**Nota van zienswijzen  
Bestemmingsplan 'Veldhoven-Noord, herziening  
Meerstraat-Hertgang'**

Gemeente Veldhoven  
24 juli 2017

*Uitsnede analoge verbeelding bestemmingsplan Veldhoven-Noord met grofweg aangegeven de plangrens van het nieuwe bestemmingsplan*

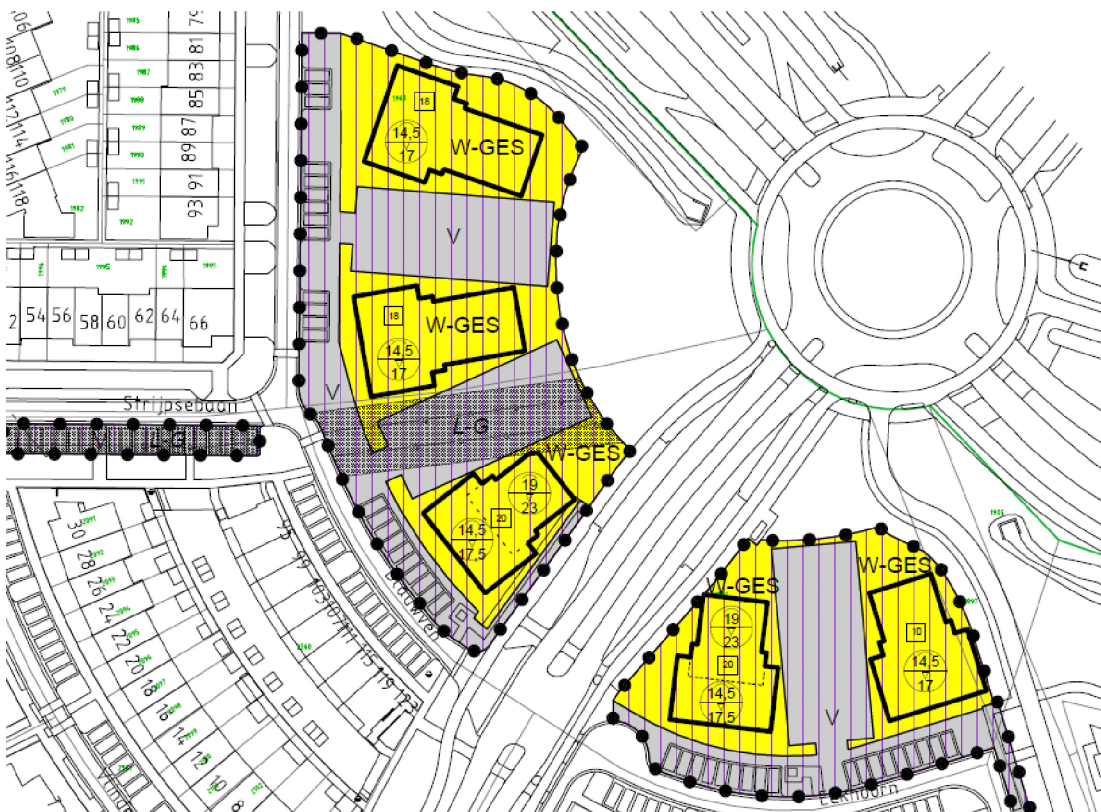
- g. Goothoogte: de verhoging van de goothoogtes naar maximaal 23 meter resulteert in een stedelijke uitstraling en gaat voorbij aan het huidige bestemmingsplan. Waarom het prettige dorpse karakter uit het huidige bestemmingsplan en het beeldkwaliteitsplan wordt losgelaten kan niet beredeneerd worden. Er is sprake van planologisch strijdig gebruik.

- g. Niet de goothoogte, maar de bouwhoogte van de twee 'poortgebouwen' is aan de zijde van de rotonde maximaal 23 meter. De goothoogte van deze twee gebouwen mag hier maximaal 19 meter zijn. In het hiervoor geldende bestemmingsplan was de goot- en bouwhoogte van de poortgebouwen respectievelijk maximaal op 17,5 en 20 meter gesteld, ook aan de zijde van de woonstraten. In het nieuwe bestemmingsplan wordt de bebouwing aan de zijde van de woonstraten van de twee poortgebouwen juist lager, hier geldt namelijk voor beide gebouwen een maximum goot- en bouwhoogte van 14,5 en 17,5 meter. Voor de 'parkwachters en de laanwachter' (de overige 3 gebouwen) blijft de maximum maatvoering (goot max. 14,5 meter en nok max. 17,5 meter hoog) gehandhaafd. Dat er (naar zeggen van reclamant) voorheen sprake was van een dorpse uitstraling en het bouwplan nu omslaat naar een stedelijk plan, is onjuist op basis van de hiervoor beschreven argumentatie inzake transparantie, vormgeving en groen.

Zie de hierna opgenomen afbeeldingen voor een vergelijking van het huidige en het nieuwe bestemmingsplan voor wat betreft de aanpassingen van de maximum maatvoering.

BEZONNINGSSTUDIE 19-07-2017

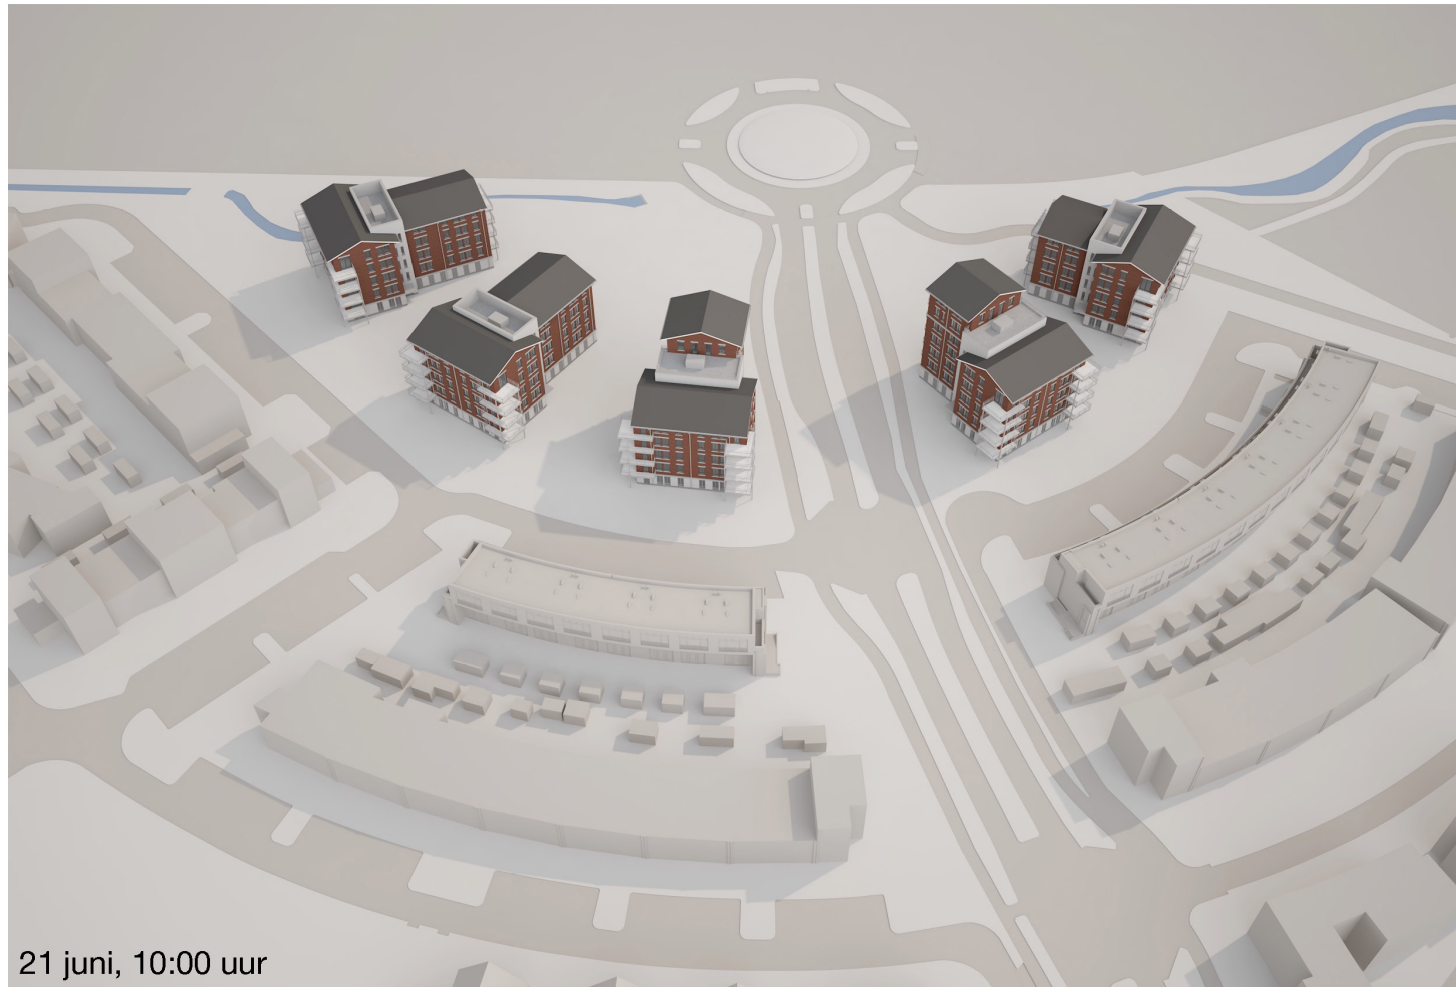
- a. Oude en nieuwe situatie plangebied: Het eerste gebouw is aanzienlijk opgeschoven in de richting van de woning van reclamant ten koste van zijn zicht/privacy en de natuurlijke lichtinval. Dit mede doordat het gebouw 5 verdiepingen telt en aan de achterzijde balkons en/of terrassen worden gesitueerd. Reclamant was bij aankoop van zijn woning in januari 2016 niet op de hoogte van bouwplannen en zou anders de woning niet hebben gekocht of tegen een veel lagere aankoopprijs.

- a. Er waren al gebouwen met een goot- en bouwhoogte tot respectievelijk 17,5 en 20 meter mogelijk. Dit zijn geen maten die passen bij een gebouw van 2 à 3 verdiepingen. Om aan te tonen dat er geen sprake is van negatieve schaduwwerking, is aanvullend een bezonningsstudie verricht. Deze is al bijlage aan deze nota zienswijzen toegevoegd. Het voorgestane bouwplan is ruimer van opzet dan voorheen doordat er meer ruimte is tussen de verschillende appartementengebouwen. De gebouwen verschuiven hierdoor ten opzichte van het huidige bouwplan op plekken op; dit betekent dat sommige woningen iets meer in hun directe zicht worden beperkt, en anderen weer wat minder. Over het algemeen al is er sprake van een stedenbouwkundige verbetering. Zie verder [het antwoord op de zienswijze van reclamant 4](#), paragraaf 2.4.2, onder a en deze zienswijze onder e.
